**INFRASTRUTTURE FERROVIARIE STRATEGICHE DEFINITE DALLA LEGGE OBIETTIVO N. 443/01**  
**LINEA AV/AC TORINO – VENEZIA      Tratta VERONA – PADOVA**  
**Lotto funzionale Verona – Bivio Vicenza**  
**PROGETTO ESECUTIVO**  
**NUOVA VIABILITA' INTERFERENZE VIARIE**  
**IN47 – DEVIAZIONE STRADALE STRADA PORCILANA DAL KM 19+615 AL KM 20+260**  
**RELAZIONE CONFRONTO PD/PE**

GENERAL CONTRACTOR  IRICAV2	ALTA SORVEGLIANZA  ITALFERR GRUPPO FERROVIE DELLO STATO ITALIANE			
	Progetto IN17	Lotto 12	Codifica EI2ROIN4700002	B

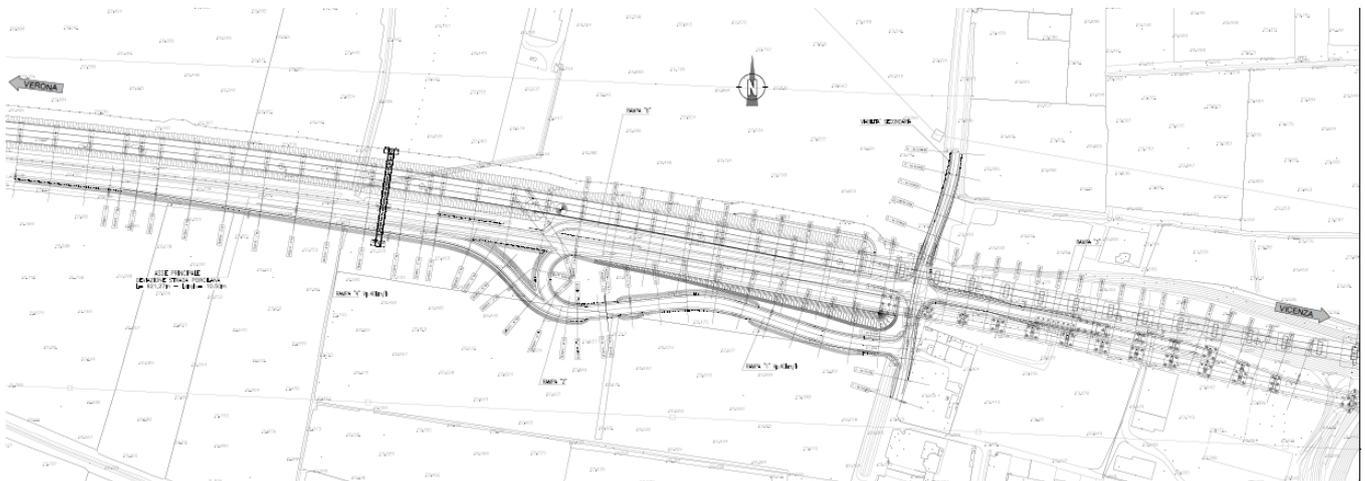
Rispetto al PD è stata modificata la categoria per la Strada comunale che veniva definita come una strada a destinazione particolare con una larghezza complessiva pari a 5,50m in quanto tale viabilità deve ricevere tutte le rampe di svincolo e garantire gli spazi per le manovre di svolta previste.

- La Strada Statale Porcilana - Tipo C1 "Extraurbana secondaria" con piattaforma minima pari a 10,50m
- Deviazione Strada comunale Via Masetti - Tipo F2 "Locale ambito extraurbano" con piattaforma pari a 8.50m
- Le Rampe Bidirezionali – Piattaforma pari a 9,00m
- Le Rampe Monodirezionali – Piattaforma pari a 6,00m

Soluzione progetto Definitivo

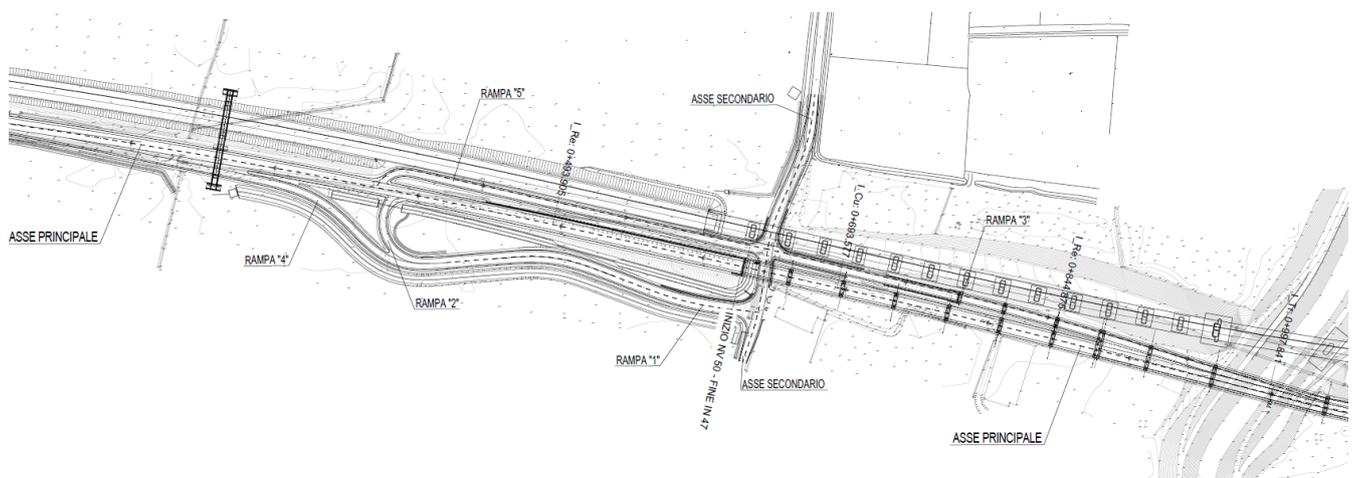
In particolare, sui tracciati del Progetto Definitivo, dal punto di vista planimetrico si è riscontrato come i raccordi clotoidici non rispettassero i valori minimi richiesti dalla normativa.

Inoltre la geometria delle rampe di svincolo non risultava rispettosa dei parametri previsti dalla normativa sulle intersezioni stradali.

Nella fase esecutiva, quindi, sono state apportate alcune modifiche alla geometria planimetrica, cercando comunque mantenere l'occupazione a terra prevista nel progetto definitivo, in modo da porre rimedio alle imprecisioni presenti nel definitivo.

Come riscontrato nelle diverse istruttorie i progetti Definitivi delle 3 WBS non erano congruenti fra loro sia in termini di tracciato che in termini di velocità di progetto. E' stata quindi uniformata la progettazione realizzando un solo tracciato ed un solo diagramma di velocità.

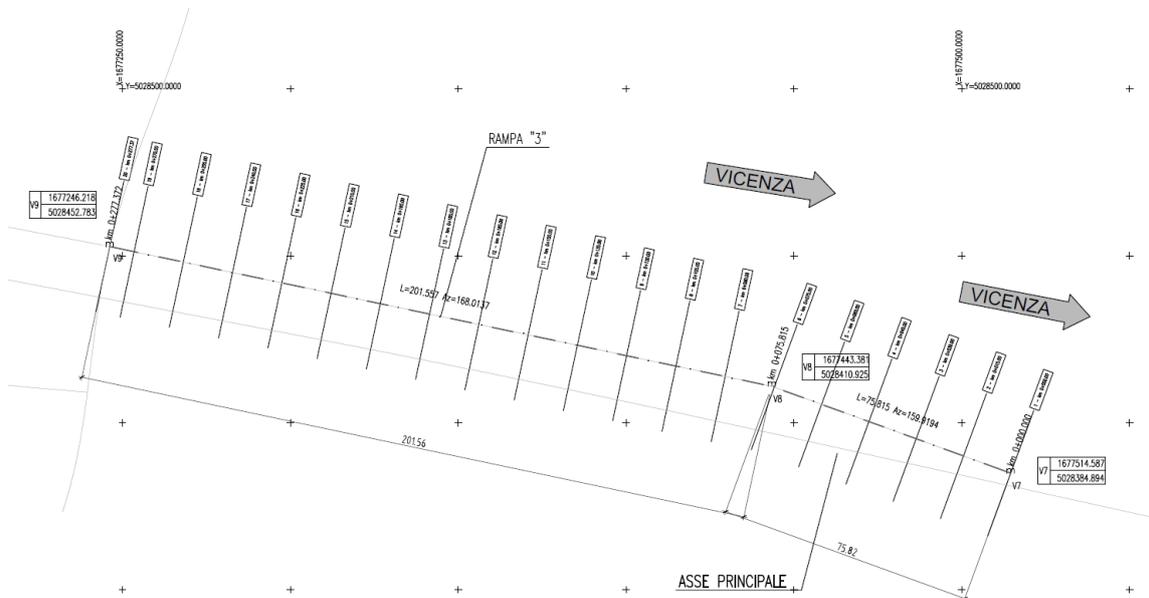
Per quanto riguarda l'asse della Strada Porcilana è stato adeguato l'andamento altimetrico attraverso l'inserimento di un unico raccordo convesso di raggio pari a 7350m per lo scvalco del tornante Alpone (in luogo dei due raggi intervallati da una livelletta precedentemente previsti) in modo da garantire la velocità di progetto massima pari a 100km/h

## 2.1.2 Arretramento barriere di sicurezza per garantire visibilità alle intersezioni

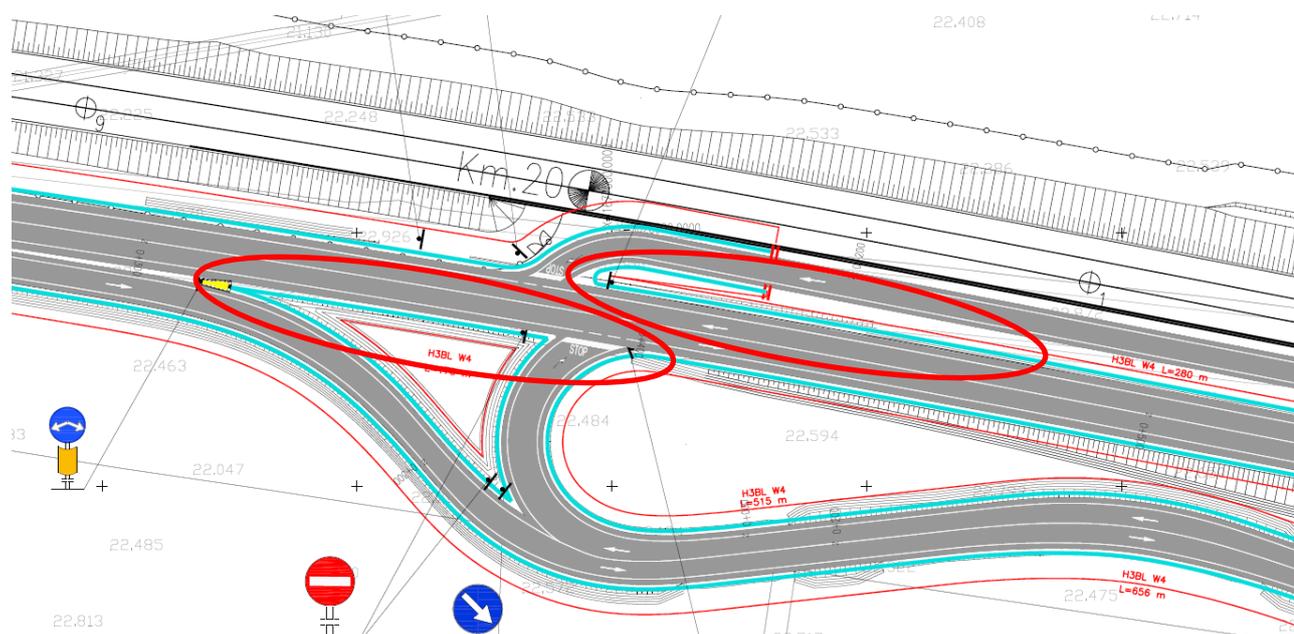
Le intersezioni previste nel Progetto Definitivo presentavano dei problemi legati alle verifiche di visibilità che la normativa prescrive in quanto sono presenti le barriere di sicurezza dell'asse principale su tutti i lati.

Nel Progetto Esecutivo è stato previsto l'arretramento delle barriere metalliche con allargamento dell'arginello al fine di garantire i triangoli di visibilità alle intersezioni previsti dalla norma.

## 2.1.3 Strato di sottofondo

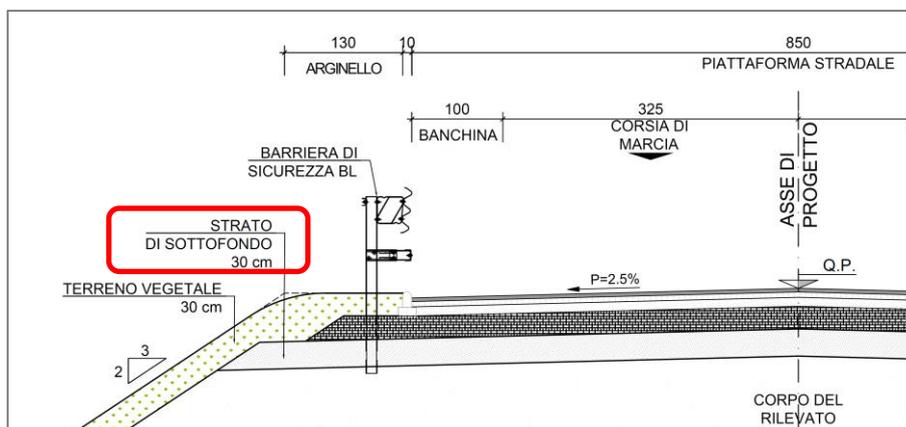
In accordo con il p.to C.8 dell'istruttoria, la superficie costituente il piano di posa della sovrastruttura stradale in rilevato è stata realizzata mediante la formazione di uno strato di sottofondo fortemente compattato di spessore pari a 30 cm.
